**Sicherheitshinweis (Field Safety Notice) – Nr. FSCA 001-23 IHD
Bitte an alle Endanwender des Produktes weiterleiten!**

Field Safety Notice / FSCA 001-23

Wir möchten Sie und Ihr Team über ein Problem informieren, das bei dem Blutgruppenanalysegerät **IH-1000 Softwareversion 04.08.11** in Verbindung mit der Datenverwaltungssoftware IH-Com Version 5.2.5 Service Pack, beobachtet werden konnte.

Abbildung 1 Beispiel für eine Fehlpipettierung des automatisch kombinierten Tests

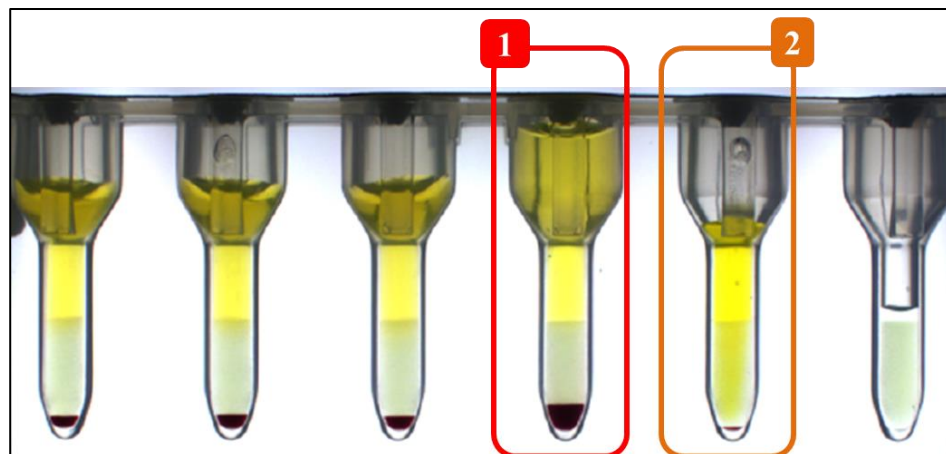
Wenn diese Voraussetzungen erfüllt sind, werden gesonderte Tests (die von der IH-Com angefordert werden) vom IH-1000 als automatisch kombinierte Tests behandelt (Ausführung von PR80D / PR80E / PR80F / PR80H / PY80D), und Proben desselben Patienten sowie verschiedener Spender könnten falsch in dieselbe Kavität anstatt in getrennte Kavitäten pipettiert werden (siehe Beispiel in Abbildung 1).

Sobald die Tests verarbeitet sind, zeigt die IH-Com für alle Kreuzproben-Ergebnisse die gleiche Kavität an.

1. IH-1000 verteilt 3 verschiedene automatisch kombinierte Tests in die Kavität 4 aus
2. Die überschüssige Probe wurde in die Kavität 5 verteilt

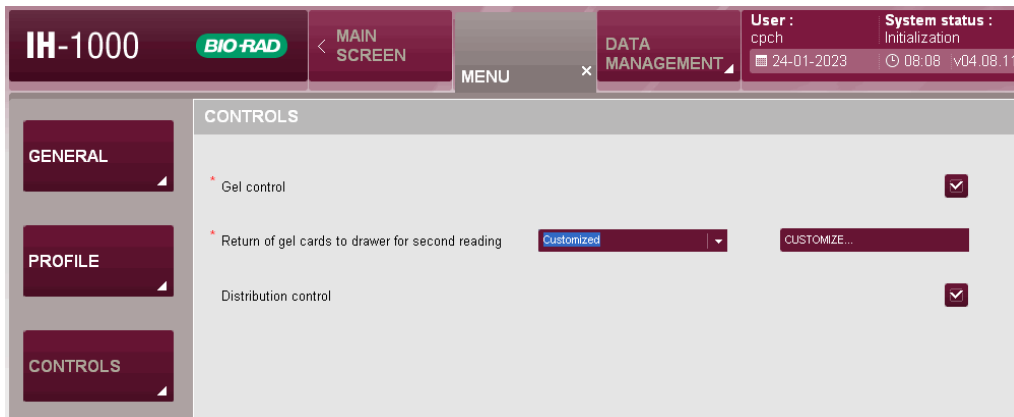
- b) einer der in Tabelle 1 aufgeführten Teste (entweder einzeln oder kombiniert) im IH-1000 Connector installiert ist. Um die Liste der Teste zu überprüfen:

- Klicken Sie auf die Registerkarte Assays, um die Liste der installierten Assay-Codes anzuzeigen.

- Prüfen Sie, ob einer der in Tabelle 1 angegebenen Testcodes mit dem Status "Validiert" aufgeführt ist.

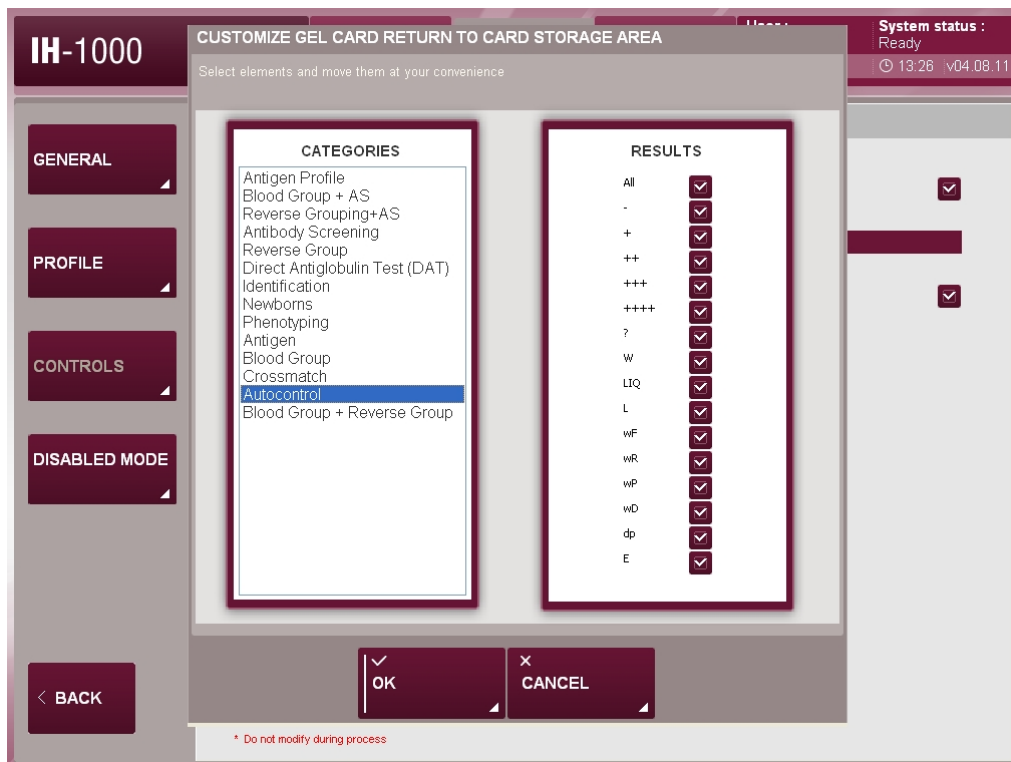
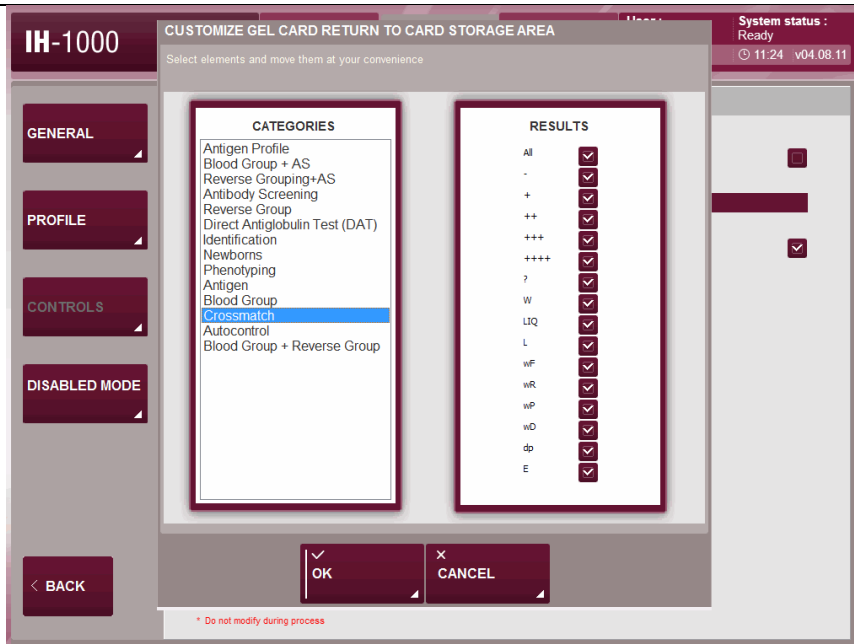
- 1) Rufen Sie das Optionsmenü des IH-1000 auf und aktivieren Sie auf der Registerkarte "Steuerung" die Funktion "Rückgabe von Gelkarten an das Fach für die zweite Lesung", indem Sie die Option "Angepasst" auswählen (siehe IH-1000-Benutzerhandbuch, Abschnitt 8.4 und 6.1.4 c)

Klicken Sie auf "CUSTOMIZED" und wählen Sie im erscheinenden Menü "All" für die Testkategorien "Autocontrol" und "Crossmatch" aus.

Dadurch wird die unsachgemäße Durchführung eines automatisch kombinierten Tests verhindert. Die Gelkarten werden in die Positionen 4, 5, 9, 10, 13, 14, 15, 18, 19, 20 der Schublade zurückgestellt. Vergewissern Sie sich, dass diese Positionen frei und mit leeren Kartenracks belegt sind. Um eine korrekte Identifizierung der leeren Racks zu gewährleisten, verwenden Sie die weißen Racks (REF 009888) für die in die Schublade zurückgegebenen Gelkarten.
